**Avis délibéré de la mission régionale d'autorité  
environnementale sur le parc photovoltaïque au sol porté  
par TotalEnergies sur la commune de Val d'Arc (73)**

**Avis n° 2024-ARA-AP-1742**

**Avis délibéré le 10 septembre 2024**

Figure 2: Plan d'implantation du projet d'environ 3,3 ha (source : étude d'impact)

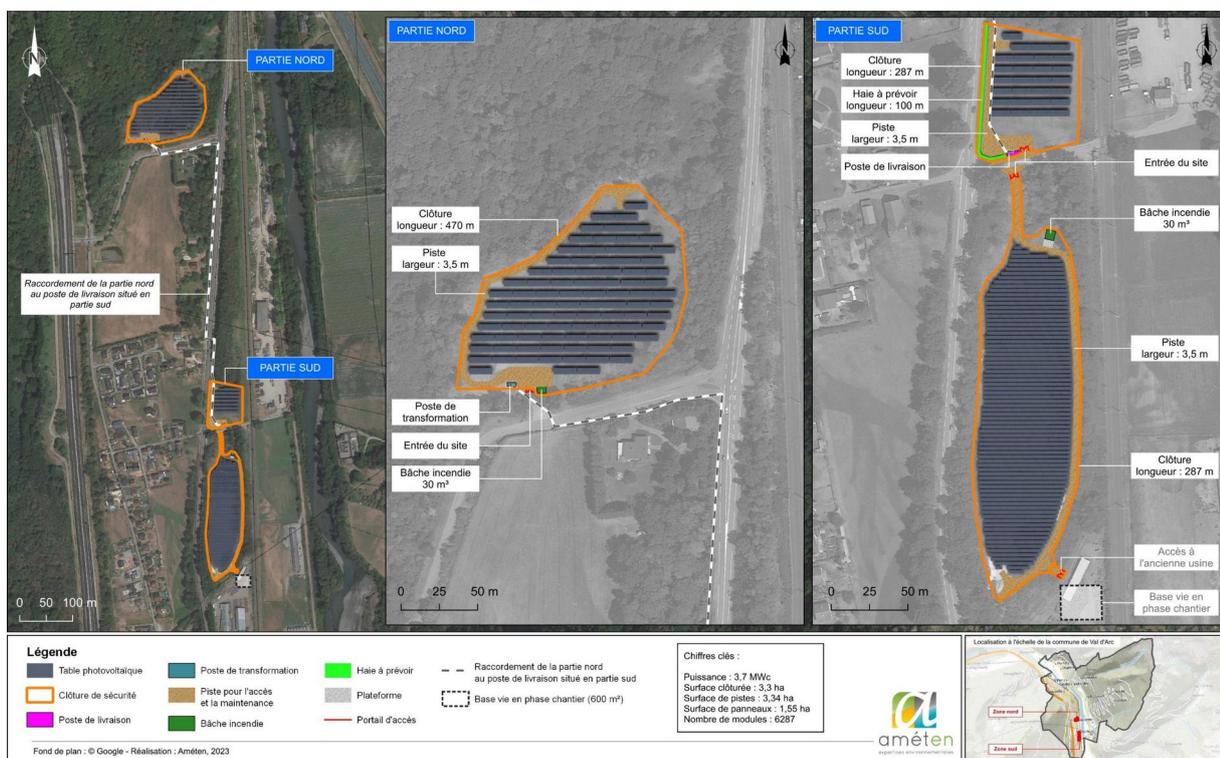
S'agissant du raccordement électrique du projet, le dossier indique que « la solution privilégiée consiste à se connecter [par piquetage] à une ligne souterraine HTA localisée au droit du chemin entre la RD1006 et la voie ferrée, dans la partie sud. Elle dispose a priori d'une capacité suffisante pour absorber la puissance du projet, notamment du fait de sa proximité avec le poste source [poste d'Aiguebelle], le raccordement prévu est donc en plein réseau. Il sera possible de se raccorder au poste source le plus proche à environ 250 mètres à l'est (poste d'Aiguebelle), qui dispose d'une capacité suffisante ». En outre, le dossier précise que « l'effet [du raccordement] est de type négatif, avec une intensité jugée faible... compte tenu du linéaire modeste ».

Toutefois la capacité réservée du S3REnR<sup>4</sup> n'est pas précisée. Les tranchées d'enfouissement des câbles (de 1 m de profondeur) dans le sol ne sont pas caractérisées suffisamment, et le passage de la rivière de l'Arc, qui devrait être en forage dirigé, n'est pas indiqué, ni précisé (le poste source se trouvant en rive droite de l'Arc).

Le raccordement en souterrain de la centrale photovoltaïque au réseau électrique national n'est pas décrit précisément, ni les travaux éventuels concernant le poste source. Ses incidences environnementales ne font pas l'objet d'une analyse approfondie. Faisant partie du projet, ses caractéristiques et son tracé doivent être présentés et ses incidences évaluées de manière précise, ainsi que tous éventuels renforcements de poste de transformation et de lignes haute tension, même s'ils relèvent d'une autre maîtrise d'ouvrage et d'un calendrier différent. Ce n'est pas le cas dans le dossier fourni qui doit l'inclure dès ce stade.

**L'Autorité environnementale recommande de décrire précisément et d'inclure explicitement dans le périmètre du projet et donc de l'étude d'impact, le raccordement au réseau électrique, fonctionnellement lié au parc photovoltaïque, d'évaluer ses incidences environnementales et de présenter les mesures prises pour les éviter, les réduire et si besoin les compenser.**
